Ministero della Transizione Ecologica

DIVISIONE V – SISTEMI DI VALUTAZIONE AMBIENTALE

Oggetto: **[ID: 7507] Valutazione preliminare ai sensi dell'art. 6, comma 9 del D.Lgs. 152/2006 e ss.mm.ii. "S.S. 52 "Carnica". Lavori di ricostruzione del ponte sul Fiume Fella dal km 0+800 circa al km 1+190 circa nei Comuni di Amaro e di Venzone. Progetto di fattibilità tecnico economica".**
Nota Tecnica.

Fig. 5 Aree di rispetto coste e corpi idrici. Fonte: Relazione tecnica ed illustrativa

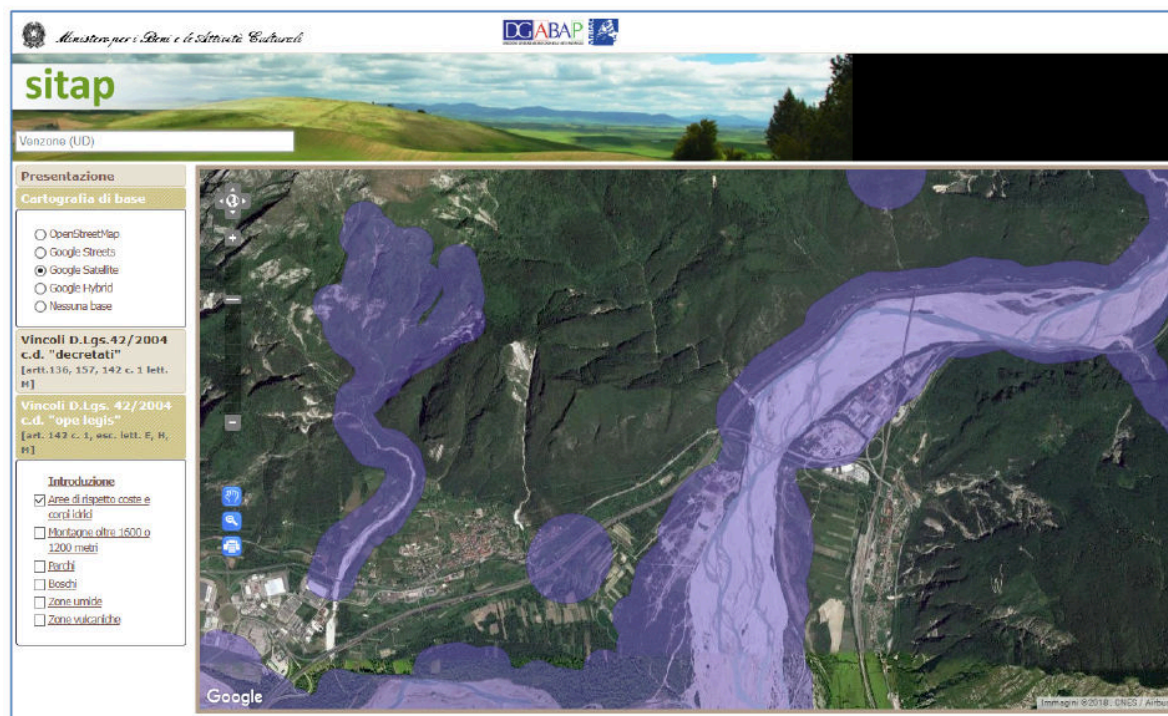
Con riguardo alle “Zone di importanza paesaggistica, storica, culturale o archeologica” il proponente riporta che l'intervento interessa il fiume Fella, sottoposto a vincolo ai sensi dell'art. 142, comma 1 lett. c) del D.Lgs. 42/2004, nonché zone boschive sottoposte a vincolo ai sensi del comma 1, lett. g) del medesimo decreto legislativo.

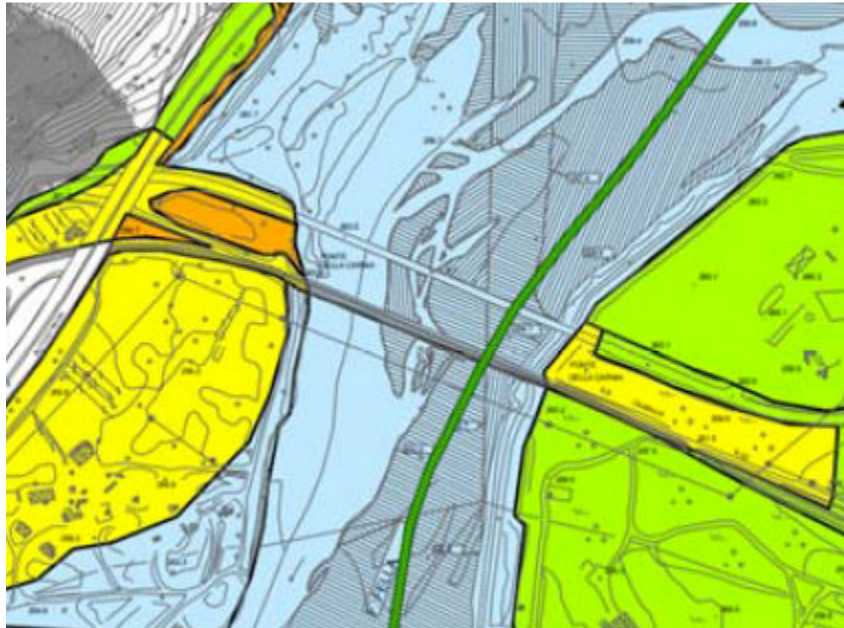
Con riferimento alle aree a rischio individuate nei Piani per l’Assetto Idrogeologico e nei Piani di Gestione del Rischio di Alluvioni, il proponente individua più aree a rischio in prossimità dell’intervento, in particolare area P1 – pericolosità idraulica moderata (area in verde), area P2 – pericolosità idraulica media (area in giallo) e area P3 – pericolosità idraulica elevata (area in arancione).

Il proponente dichiara che dall'analisi del Piano di Assetto Idrogeologico dell'area si evince che:

- è esistente una viabilità (strada in colore verde) che è posta in area classificata come “fluviale”. Detta viabilità verrà utilizzata in fase di esecuzione dei lavori come possibile pista di cantiere per la realizzazione delle opere fondazioni e sottofondazionali. Ad opere ultimate i soli impianti di trattamento delle acque piovane incidenti sulla carreggiata verranno posizionati in zona a “pericolosità media” (lato Venzone) e a “pericolosità elevata” (lato Amaro) del Piano di Assetto Idrogeologico;
- il sito di trattamento inerti in Comune di Venzone ricade sia in area fluviale che in area a pericolosità idraulica media.
